RESPUESTAS A LAS PREGUNTAS FORMULADAS EL 10 DE JUNIO DE 2010:

COORDINADOR SCA CONCURSO NUEVO PARQUE DE MORRORRICO

MEDIDAS DEL MONUMENTO SEGÚN SECCIONES A-A Y B-B

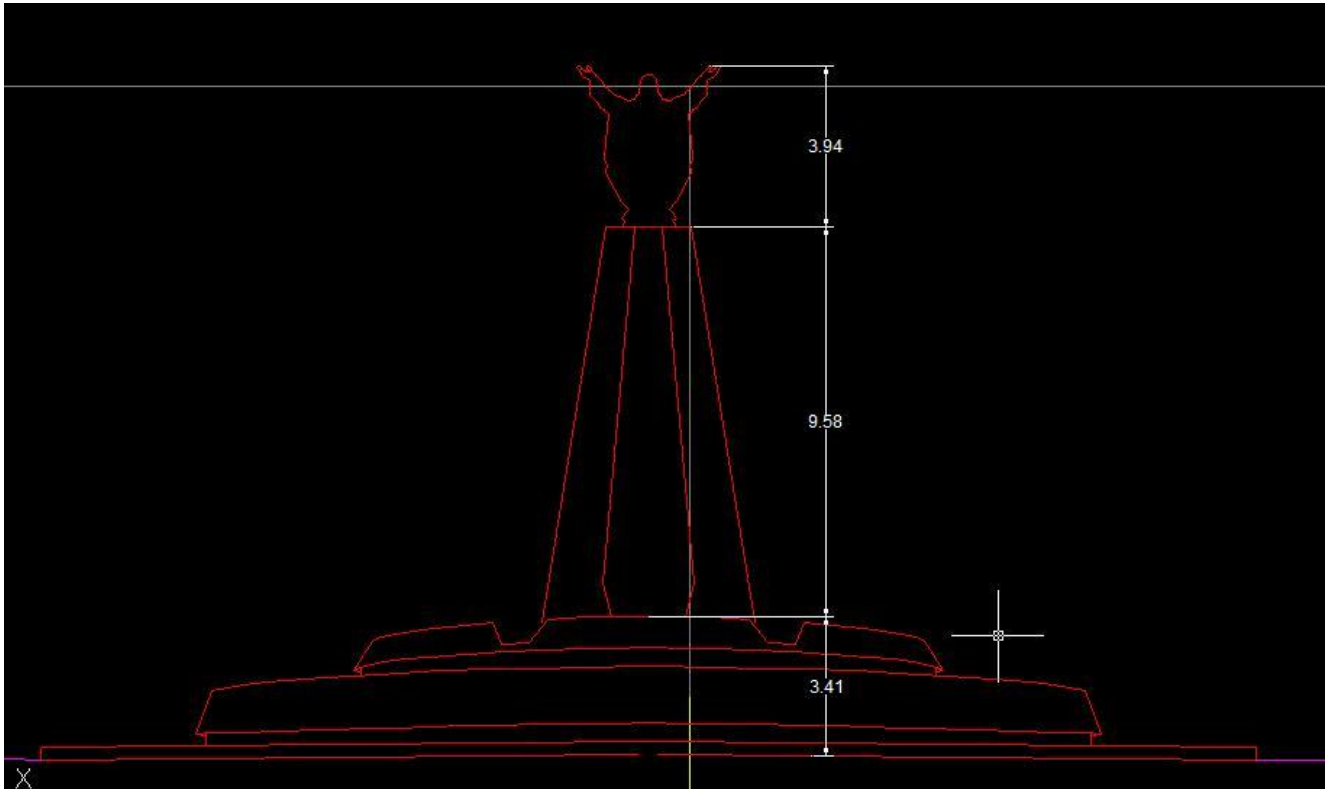
PREGUNTA 1. Según el anexo 15 determinantes del diseño, el pedestal y el santo debe ampliarse en una proporción de 3, según esto la base quedaría midiendo 90 metros de diámetro aproximadamente y 50 metros de altura, estas proporciones si son las esperadas? o se esta haciendo una mala interpretación de lo que se está pidiendo. O solo cambia la proporción del santo 3 veces? o es solo la base y el pedestal los que aumentan 3 veces?

RESPUESTA: Debido al crecimiento de la vegetación como resultado del proceso de reforestación llevado a cabo por la CDMB la visualización del monumento se ha restringido a los espacios donde hay claros entre los árboles y por la construcción de edificios de gran dimensión en el entorno del cerro y la zona alta de la meseta de Bucaramanga la percepción de la escala monumental del Sagrado Corazón se ha disminuido y se plantea aumentar proporcionalmente su tamaño, hoy su altura es aproximadamente 4 m. (Ver y medir en las secciones A-A y B-B del plano de secciones en formato dwg) y se debe aumentar al menos en un tripló de la altura de la escultura (**12 m**) respetando el modelo original para darle una mayor presencia y ajustar sus dimensiones como elemento de primacía en la lectura del perfil de la ciudad.

La actual base en tronco de pirámide mide **9.5 m** de altura mas la fuente y la el atrio redondos que miden un total de **3.5 m** de altura lo que hace que la figura esté implantada a **13 m** por encima del nivel de la plazoleta. Aunque lo primordial es aumentar el tamaño del Sagrado Corazón también se debe aumentar la base para subir el nivel de implantación del monumento, y dentro del estudio que hagan los participantes en el concurso podría plantearse la modificación del diseño de la base y de la relación de proporciones entre ésta y la escultura o habilitarla como contenedor de alguno o algunos espacios del programa arquitectónico como un mirador, restaurante, capilla u otro.
